No.	意見の概要	事業者の見解
D 氏	38 21 捕獲機材の規格を事業者見解に明示すること 捕獲調査に使用する機材の規格を事業者見解に示すこと。機材の製造・販売メーカーはもちろんのこと、かすみ網については1枚毎の長さ、幅、メッシュ幅、さらに設置した際の高さ、捕獲を想定している種について述べること。ハーブトラップについても高さ、幅、設置高、捕獲を想定している種について述べること。言うまでもないが、かすみ網とはハーブトラップでは捕獲しにくい高空を飛ぶタイプのコウモリ類の捕獲をするものである。高空を飛ぶタイプのコウモリ類は、風力発電所事業においてはハイリスク種であることから、確実に捕獲できるよう入念な捕獲計画を立案すること。	捕獲調査に使用するかすみ網及びハーブトラップの規格については、現時点では未定となっております。これらの機材の規格については、準備書においてお示しさせていただきます。また、捕獲を想定している種については、No. 32に回答させて頂いた観点からも、お示しすることは困難かと考えております。詳細な調査結果については、準備書においてお示しさせていただきます。
D 氏	39 22 高空を飛ぶタイプのコウモリ類（ハイリスク種）の捕獲方法を明示すること コウモリ類への悪影響を正確に予測および評価するためには、事業実施予定区域内のコウモリ類相を把握するのは必須である。風力発電所建設においてコウモリ類に与える最も深刻な悪影響は発電ブレードへの衝突やバロトラウマの発生である。従って、捕獲調査ではブレードの回転域に相当する高空を飛翔するタイプのコウモリ類（ハイリスク種）の種を確認することが求められる。当然、かすみ網を用いた捕獲調査を実施するはずだが、その高空を飛ぶタイプのコウモリ類（ハイリスク種）をどのように捕獲するのか、事業者見解に詳細に示せ。	捕獲調査の際には、かすみ網とハーブトラップを併用する予定としております。 現状としましては、ブレードの回転域といった高空を利用する種については、捕獲調査ではなく、音声モニタリング調査での把握を検討しております。音声モニタリング調査では、捕獲調査のように種までの判別は出来ませんが、記録された周波数によるグループ分けを行い、それぞれのグループの利用状況等について解析し、その結果を基に適切に予測及び評価を実施してまいります。

「環境影響評価法」に基づき(仮称)ウインドパーク天竜風力発電事業 環境影響評価方法を縦覧します。

(仮称) ウインドパーク天竜風力発電事業

図-9 建具のがたつきの始まるレベル

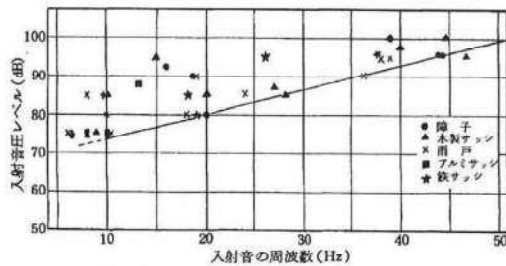
F 氏	48 ①低周波（超低周波も含む）による生き物への影響が絶対に無い様に証明ができる検証を望みます。別紙、資料、参照願います。	<p>現状、風力発電機により発生する低周波音が生物に及ぼす影響について、科学的に立証された知見等は確認できておりません。引き続き、最新の知見を収集するとともに、適切な予測及び評価に努めてまいります。</p> <p>別紙に記載されているご質問について、風力発電機がすべて稼働するものとして予測・評価いたします。また、家屋等への低周波空気振動の影響について、風力発電機の稼働による「建具のがたつき」に関して予測・評価いたします。</p>
